改善箇所説明図

【不具合の内容】

【改善の内容】

【改善対象部位詳細】

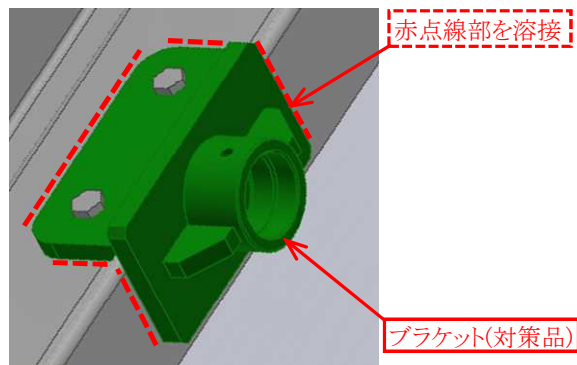
【現状】ブラケット固定:ボルト2本

塵芥車において、荷箱とダンプ機構を連結するブラケットの品質評価が不適切なため、締結部の強度が不足しているものがある。そのため、荷箱を最大に上げた時の衝撃により締結部に想定以上の応力がかかることで、固定用のボルトが折損し、最悪の場合、荷箱とダンプ機構が分離し、荷箱が後転するおそれがある。

【改善後】ブラケット固定:溶接+ボルト2本

全車両、荷箱とダンプ機構を連結するブラケットをボルト固定方式から溶接固定方式に変更した対策品に交換する。
合わせて、安全対策のため、荷箱とサブフレームを繋ぐワイヤを対策品に交換する。
